Nr.	Samenvatting zienswijze	Beantwoording	Aanpassing ontwerp?
1			
I	Indiener vraagt de gemeenteraad: ○ De kernkwaliteiten van het eilandelijk landschap te bewaken; ○ Belangen van omwonenden goed te behartigen; ○ Er zorg voor te dragen dat de impact op flora en fauna niet groter worden dan noodzakelijk.	○ De afweging van het zo min mogelijk aantasten van de kernkwaliteiten is reeds gebeurd bij de totstandkoming van de regionale structuurvisie. In deze structuurvisie is al een uitgebreide landschappelijke beoordeling gemaakt voor geheel Goeree-Overflakkee. Uiteindelijk heeft dit geresulteerd in een plaatsingsvisie met grote clusters afgewisseld met vides. Ook in het MER voor dit windpark is een landschappelijke beoordeling gemaakt. De opstelling van het voorkeursalternatief doet geen onevenredige afbreuk aan de landschappelijke kenmerken van het gebied. Er is sprake van een zorgvuldig ruimtelijk ontwerp, waarbij zoveel mogelijk rekening wordt gehouden met de koppeling met landschapsstructuur, de herkenbaarheid van de opstelling in het landschap en visuele rust (waaronder obstakelverlichting). ○ De hinder van omwonenden is in de onderzoeken in het MER getoetst. ○ Negatieve effecten o

Figuur 2 Detail van bestemmingsplan 'Heerendijk 33 Oude Tonge'. Op het gemarkeerde punt ligt het bouwvlak het dichtst bij het windpark. Hier is de aanvullende berekening uitgevoerd.

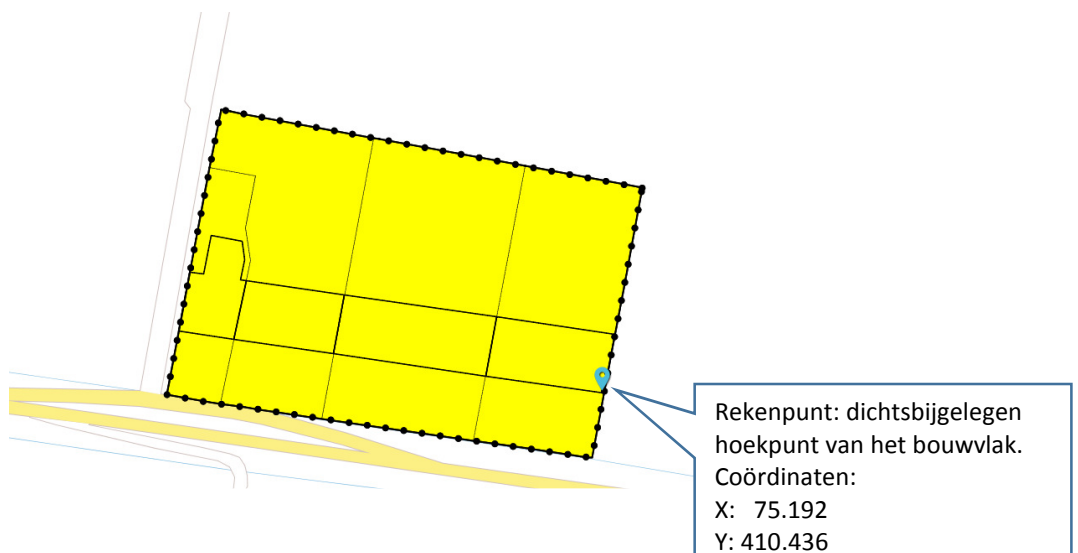
Nr.	Samenvatting zienswijze	Beantwoording	Aanpassing ontwerp?
8			
I	Indieners sluiten zich volledig aan bij de zienswijze ter zake het 'windlocatie Anna Wilhelminapolder', zoals ingediend door de heer John Auperlé.	Zie beantwoording van Zienswijze 3 – J. Auperlé.	
II	Indieners geven aan te beschikken over een vergunning voor het bouwen van een vrijstaande woning aan de Heerendijk 33 te Oude-Tonge. De afstand van de windmolens wordt te dichtbij geacht.	Zoals blijkt uit de onderzoeken die onderdeel uitmaken van het MER voldoet het park ter hoogte van de Heerendijk 33 na mitigatie aan de geldende wettelijke normen. De afstand is daarmee voldoende tot de woning. Voor de nog te bouwen woning zal een berekening voor geluid en slagschaduw worden toegevoegd.

Conform de rekenwijze zoals uiteengezet in bijlage 2 (geluid) bij de toelichting op het bestemmingsplan is voor het dichtst bij het windpark gelegen hoekpunt van het bouwvlak een extra berekening uitgevoerd voor geluid. Dit betreft de zuidoostelijke hoek van het meest oostelijke bouwvlak:

De berekening voor de bovenvariant van de bandbreedte waarvoor een vergunning is aangevraagd is uitgevoerd voor het genoemde rekenpunt (de rekenmethode is beschreven in Bijlage 2 bij het bestemmingsplan).

Uit de berekening volgt de volgende geluidsbelasting ter plaatse van het rekenpunt:

Adres	dag	avond	nacht	L_{den}
Heerendijk 33 – Bouwvlak ZO	37,5	37,5	38,0	44,3

Hieruit blijkt dat de waarden ruim onder de wettelijke normen van 41 dB L_{night} en 47 dB L_{den} vallen. Aangezien deze berekening is uitgevoerd op basis van de bovenvariant (zonder mitigerende maatregelen) toont dit resultaat ook aan dat er geen windturbines geplaatst kunnen worden die een hogere jaargemiddelde waarde veroorzaken ter plaatse van dit rekenpunt.
